Č.j. KRPJ-47592-26/ČJ-2021-161606-MULL

Havlíčkův Brod 22. července 2024
Počet stran: 4**VYZNAČ, s. r.o.**
Dopravní značení
Srážná 5113/1
586 01 Jihlava**III/3473 A III/34712 MALČÍN - PRŮTAH****zvláštní užívání – závazné stanovisko****přechodné dopravní značení/zařízení, uzavírka, objízdná trasa – stanovisko**

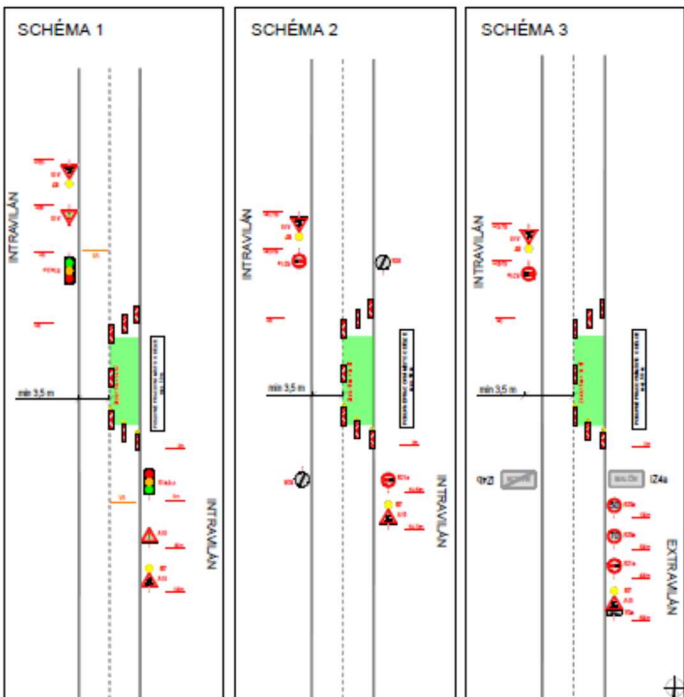
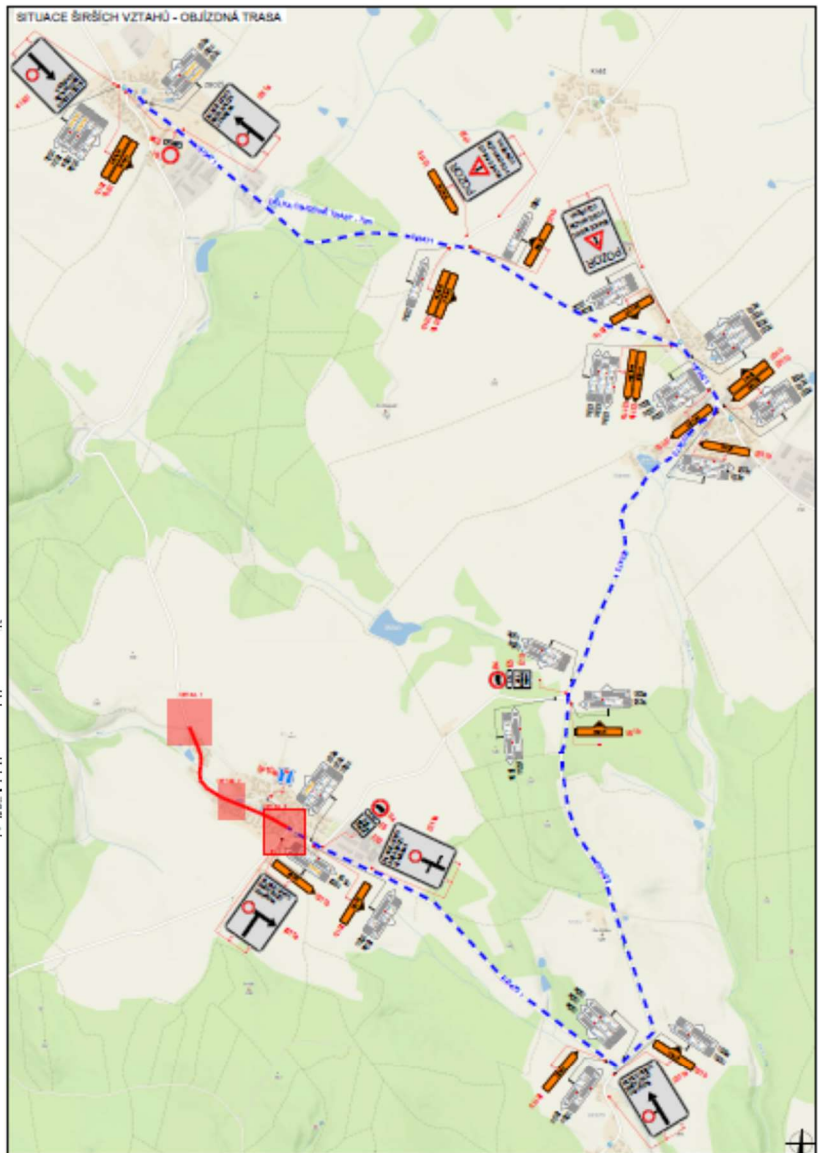
s přechodnou úpravou provozu, a to pro úplnou uzavírku v termínu od 1. srpna 2024 do 30. září 2024 a pro pracovní místo v termínu od 1. října 2024 do 31. října 2024 tak, je uvedeno v předložené dokumentaci viz příloha str. 3, 4 - ilustračně, přičemž současně dále
